Rapport de l'Inspection des installations classées

Visite d'inspection du 17/04/2024

AFER IMMO

Références : AFER-IMMO_Illies_Salomé_RAPVI_2024_04_17
Code AIOT : 0003800849

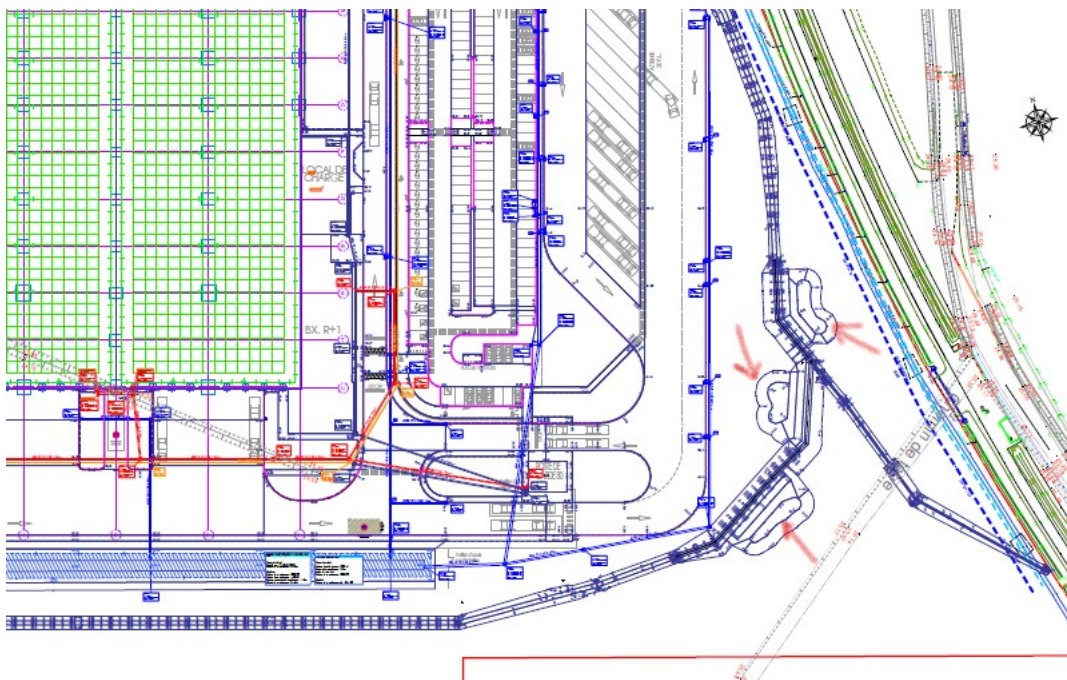
4- une note explicative du devenir des eaux d'extinction en cas d'incendie. L'exploitant précise que pour les eaux d'extinction lors d'un incendie dans les cellules au Nord : les bassins Nord et Sud ont vocation à recueillir les 1 530 m³ d'eau d'extinction (volume des 720 m³ des PEI, 1 500 m³ de la réserve de sprinklage et 60 m³ d'eau liées aux intempéries) même en cas de pluie décennale qui provoquerait la présence de 2 393 m³ d'eau pluviale dans les bassins. En effet le volume total des bassins (reliés entre eux par une canalisation enterrée) est de 6 785 m³. Or 6785 est supérieur à 3923 (2393 + 1530).

Pour les eaux d'extinction lors d'un incendie dans les cellules au Sud, les eaux sont orientées uniquement vers le bassin Sud dont le volume est de 4 113 m³. Ce volume peut être occupé par 1 300 m³ d'eau pluviale (hypothèse pluie décennale) et 1 530 m³ d'eau d'extinction.

Concernant le fonctionnement : lors d'un incendie, le déclenchement du sprinkler commande les deux vannes de sectionnement automatiquement qui permet de retenir les eaux d'extinction dans les bassins Nord et Sud.
